**Licitación Circuito de Ruta 8.
“Contrato de Obra Pública de Rehabilitación, Mantenimiento, y
financiación de la Infraestructura Vial de las Rutas 8, 17, 18 y 26”**

COMUNICADO N° 1

COMUNICADO N.º 01

7) Cláusula 84.8. Dársenas

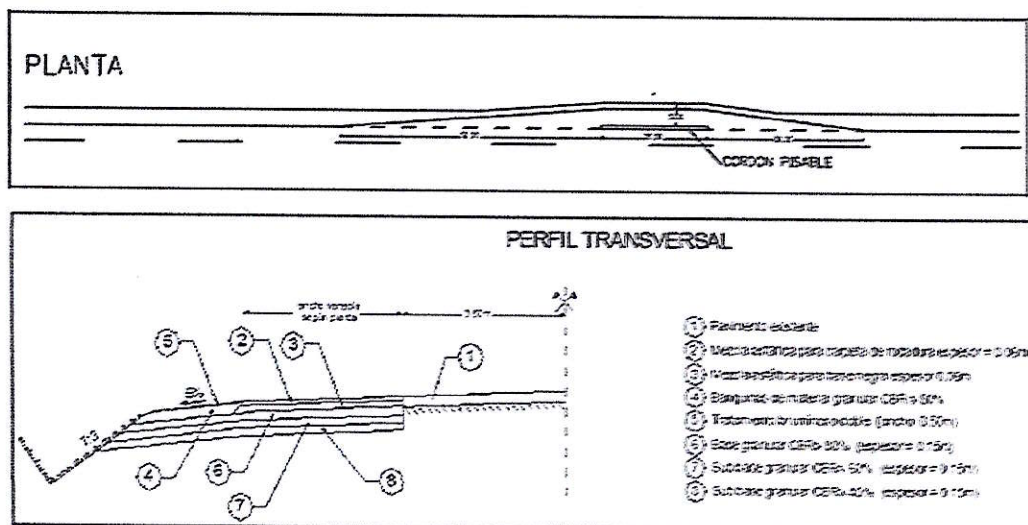
Se sustituyen los siguientes párrafos y figura:

“Los lugares en donde se construirán las dársenas serán indicados por la Dirección de Obra.

Las dársenas se construirán de acuerdo a la planimetría y perfil transversal indicados en la figura adjunta.”

“Las dársenas se construirán de acuerdo a la Lámina Tipo N.º 274. Se podrán aceptar variantes, cuya aprobación o no es a exclusivo criterio de la DNV.

Las dársenas se construirán en los lugares indicados por la Dirección de Obra.”
